AVIS DU COMITÉ JACQUES-VIGER SUITE À SA RÉUNION DU 15 NOVEMBRE 2019

## Modification au Plan d'urbanisme : Secteurs de densité 20-C10 et 20-04

Libellé du projet :	Modification au Plan d'urbanisme afin de rehausser la densité permise dans le secteur de densité 20-C10 et d'agrandir celui-ci à même une partie du secteur de densité 20-04
Localisation :	Terrains situés entre la rue Sherbrooke Est, le boulevard de Rousselière, la rue Forsyth et la 52 <sup>e</sup> Avenue
Demandeur :	Arrondissement de Rivière-des-Prairies – Pointe-aux-Trembles

Limite proposée pour le secteur de densité 20-C10 et terrain visé par la RPA (source : Arrondissement RDP-PAT)

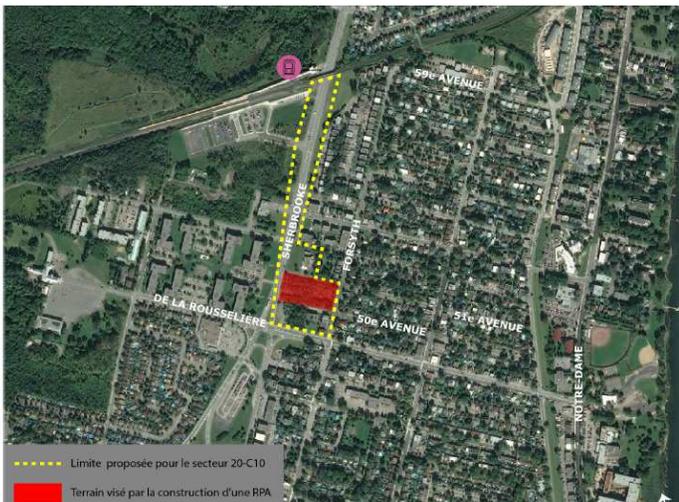
L'arrondissement soumet, en appui à la demande de modification du Plan d'urbanisme, des informations portant uniquement sur le sous-secteur C (la RPA). Or, le rehaussement de la densité demandée aura effet sur l'ensemble du secteur de densité, lequel est adjacent à un quartier résidentiel de faible densité et à deux axes routiers où les lignes directrices d'aménagement restent à développer. Ces informations concernent notamment les choix d'aménagement sur l'ouverture, ou non, des voies publiques (50<sup>e</sup> avenue versus 51<sup>e</sup> avenue), ainsi que l'impact de l'ensemble des volumétries proposées sur l'ensoleillement des secteurs avoisinants. En l'absence d'information complète et d'une vision d'ensemble pour le redéveloppement du secteur 20-C10, le CJV peut difficilement évaluer l'impact du rehaussement de la densité souhaitée et l'insertion des projets éventuels dans les sous-secteurs.

Le découpage actuel des secteurs de densité permet une gradation de la hauteur entre la rue Sherbrooke Est (maximum de 6 étages) jusqu'au quartier résidentiel à l'est de la rue Forsyth (maximum de 3 étages), quartier composé majoritairement de bungalows d'un étage. Ainsi, le rehaussement des hauteurs maximales à 8 étages sur l'ensemble des îlots jusqu'à la rue Forsyth entraîne un impact important sur cette rue, notamment pour l'échelle humaine et l'ensoleillement du quartier résidentiel adjacent. L'étude présentée par le promoteur n'a pas convaincu le CJV de l'impact du rehaussement de la hauteur demandée au niveau de l'ensoleillement. Or, la demande de modification du Plan d'urbanisme devrait reposer sur une solide démonstration de l'impact des volumétries pour l'ensemble du secteur. L'effet cumulé des volumétries (et non seulement de la RPA) devrait être démontré. Par conséquent et en fonction de la documentation déposée, le CJV recommande le maintien des paramètres de densité actuels du secteur 20-04 afin d'améliorer l'intégration des projets sur la rue Forsyth

- Définir les critères d'encadrement et de densité pour les secteurs de densité du milieu de vie 2, lesquelles devraient être appuyés sur une démonstration de l'impact des volumétries sur les secteurs environnants et leur interface avec la rue Sherbrooke Est;

Milieus de vie 1, 2 et 3 du PDUES  
(source : Arrondissement RDP-PAT)

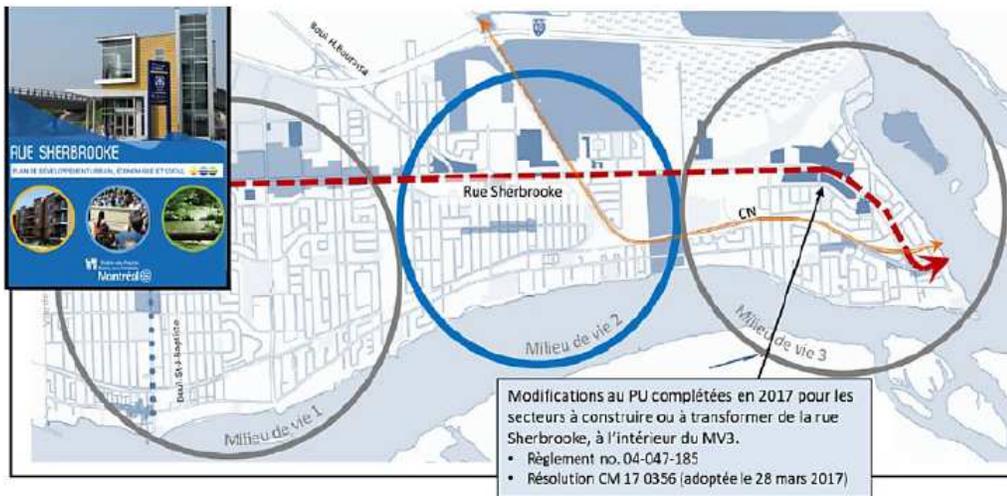
La demande soumise par l'arrondissement vise l'un des secteurs inclus dans le milieu de vie 2 sans toutefois avoir défini les orientations d'aménagement pour l'ensemble de celui-ci. Comme mentionné en 2018, le CJV réitère la nécessité d'élaborer des lignes directrices d'aménagement et des critères de design pour assurer la création de milieux de vie de qualité.

La demande de l'arrondissement aurait avantage à présenter des critères d'encadrement du secteur en lien avec la rue Sherbrooke Est et pour l'ensemble des secteurs composant le milieu de vie 2. À nouveau, l'étude de design en cours, dont le dépôt est en mars 2020, apportera certainement des réponses à ces questions de fond.

- Élaborer les lignes directrices et les orientations pour le milieu de vie 2, lesquelles devraient prendre appui sur les résultats de l'étude de design en cours d'élaboration, sur les principes d'aménagement d'une aire TOD et sur les orientations énoncées au PDUES;
